**Commissione Tecnica di Verifica dell'Impatto Ambientale – VIA e VAS**

**Parere n. 3018 del 24 Maggio 2019**

<b>Progetto:</b>	<p><i>Progetto Esecutivo Superstrada a pedaggio Pedemontana Veneta - Lotto 1. Tratta "C" dal km 9+756 al km 23+600. Variazione progettuale dal km 11+190.00 al km 17+000.00.</i></p> <p><i>Richiesta di verifica della corretta osservanza delle condizioni ambientali di cui al Provvedimento Direttoriale DVA-DEC-2018-408.</i></p> <p><i>IDVIP 4074</i></p>
<b>Proponente:</b>	<p><i>Regione Veneto</i></p>
<b>Richiedente:</b>	<p><i>D.G.V.A.A.</i></p>

#### AREA DI CANTIERE 1.1.CS-DT

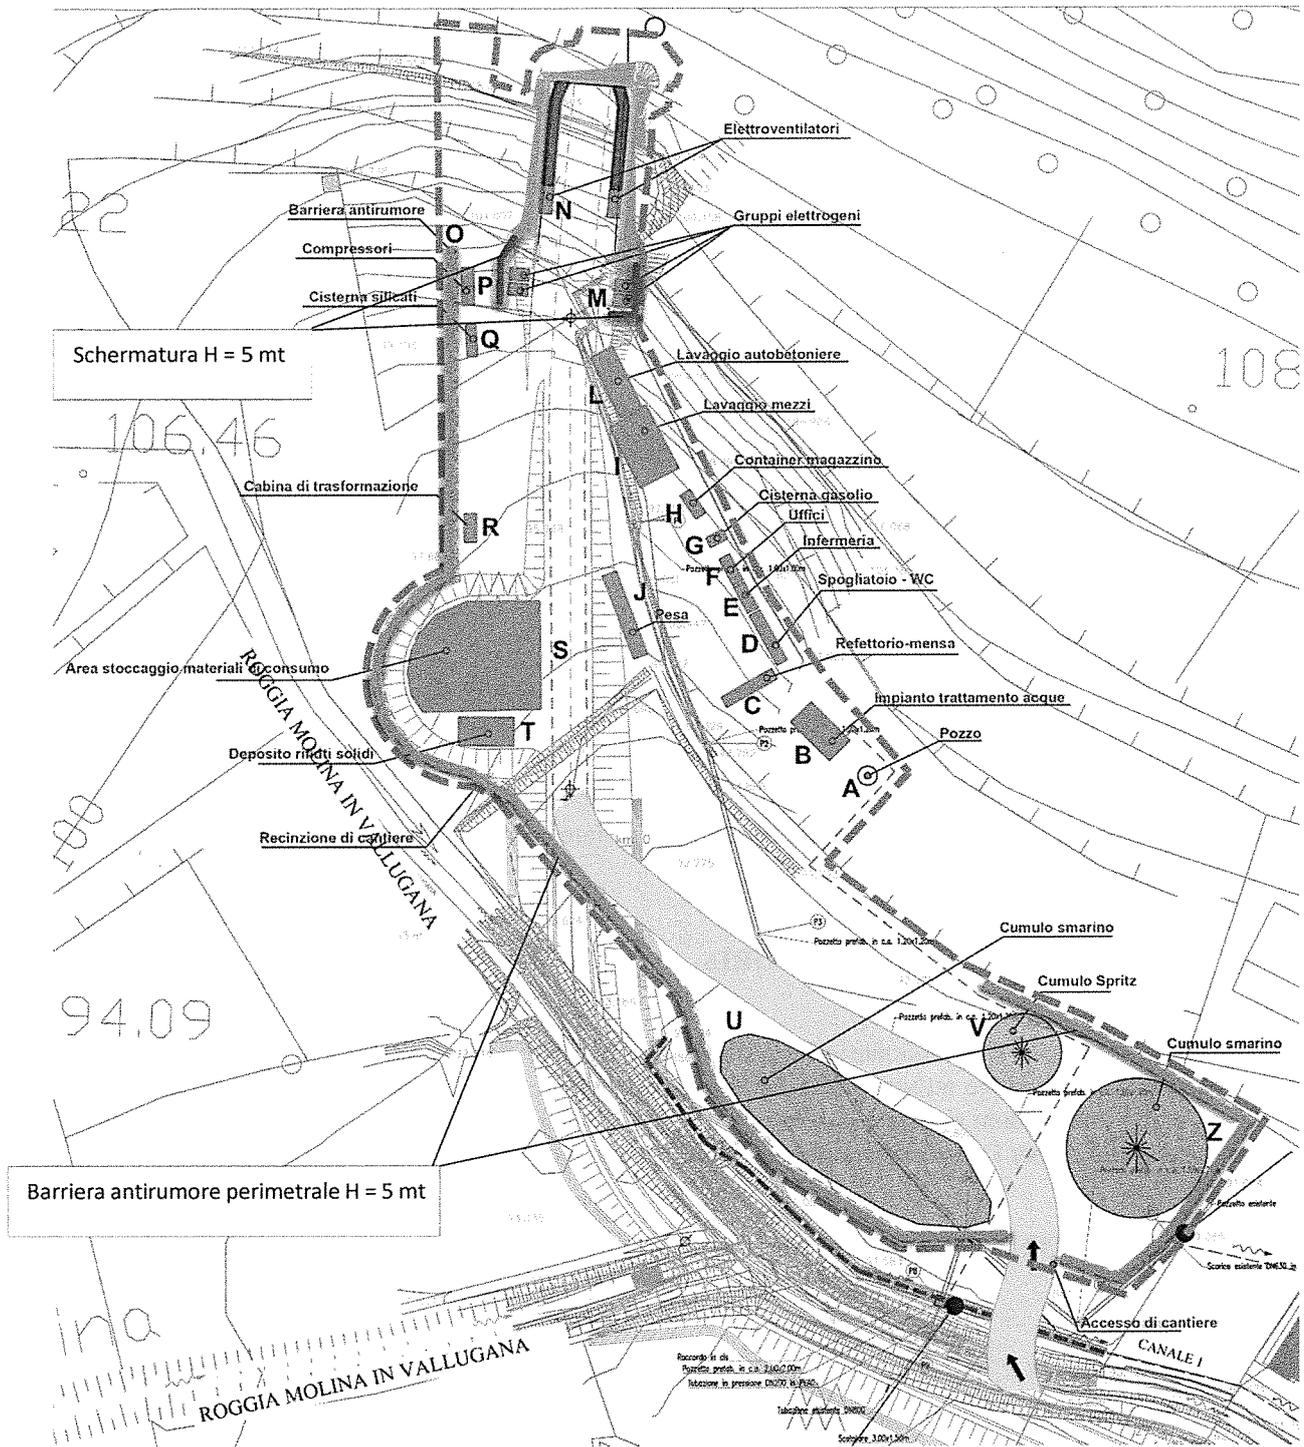
L'area del cantiere della galleria mezzi di emergenza rimarrà la stessa di quella già approvato, cambierà esclusivamente il suo layout interno, come evidenziato dalle immagini sotto riportate.

Nell'immagine è riportato il layout di Cantiere previsto dal progetto di Variante, già approvato dal MATTM con Provvedimento Direttoriale DVA-DEC-2018-408 del 05/11/2018 che prevede l'individuazione degli accorgimenti mitigativi da realizzare:

- barriere perimetrali di altezza pari a 5 mt;
- schermatura di 5 mt a ridosso delle sorgenti più impattanti;
- utilizzo del piazzale per l'accumulo di inerti e smarino unicamente nel periodo diurno, mentre nel periodo notturno si procede all'accumulo all'interno della galleria per poi essere trasportato all'esterno durante il giorno, questo al fine di evitare rumore nelle ore notturne.
